COMMISSION ROYALE DES MONUMENTS ET DES SITES  
KONINKLIJKE COMMISSIE VOOR MONUMENTEN EN LANDSCHAPPEN

Objet : SCHAERBEEK / EVERE. Périmètre comprenant le site ferroviaire délimité par la rue Auguste De Boeck, l'avenue Léopold III et le clos de l'Oasis, le boulevard Général Wahis, les avenues Gustave Latinis et Charles Gilisquet ainsi que l'avenue H. Conscience. Examen du projet de Plan d'Aménagement Directeur (PAD) « Josaphat » et de son RIE. Avis de la CRMS.

*Volet stratégique du projet de PAD © Bureau Bas Smets*

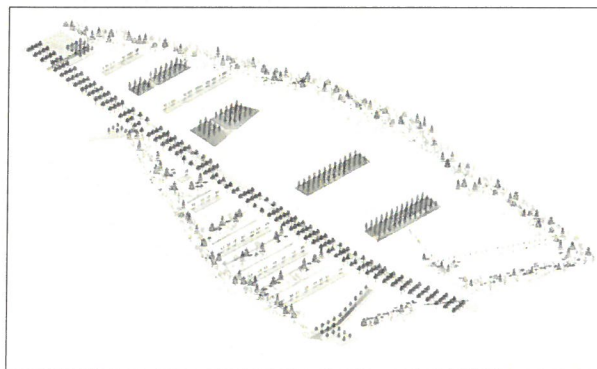
Afin d'éviter la fragmentation des espaces non-bâtis, la CRMS recommande d'adapter l'organisation du quartier, éventuellement par une trame plus organique, et de miser sur une plus grande continuité des espaces verts, ce qui n'est pas suffisamment rencontré actuellement (cf image ci-dessous).

*Le Spoorpark, coupe transversales indicatives, volet stratégique du projet de PAD © Bureau Bas Smets*

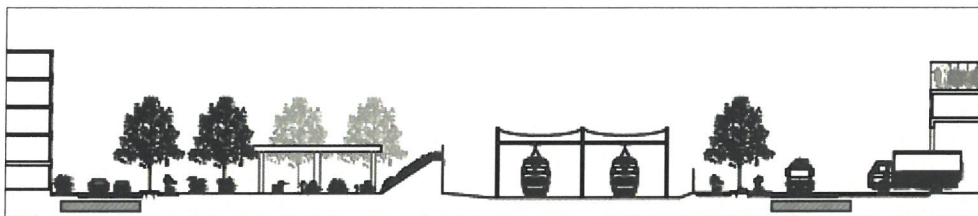
\* **Revoir l'aménagement du *spoorpark*** La création de nouveaux talus parallèlement à la voie ferrée, s'ajoutant aux talus existants, n'est pas opportune sur le plan paysager tel que représenté actuellement et pourrait constituer une limite trop marquée pour la zone « campus résidentiel », d'autant que le talus serait longé d'une quadruple rangée d'arbres et d'un chemin traversant nord-sud.

La Commission estime que la délimitation des voies ferrées et la façon de structurer le *spoorpark* devraient se réaliser au moyen d'une intervention plus douce qui pourrait toutefois rencontrer les ambitions de protection acoustique. Elle suggère d'étudier une zone tampon paysagère qui conserve la lisibilité de la présence du train, élément identitaire du site.
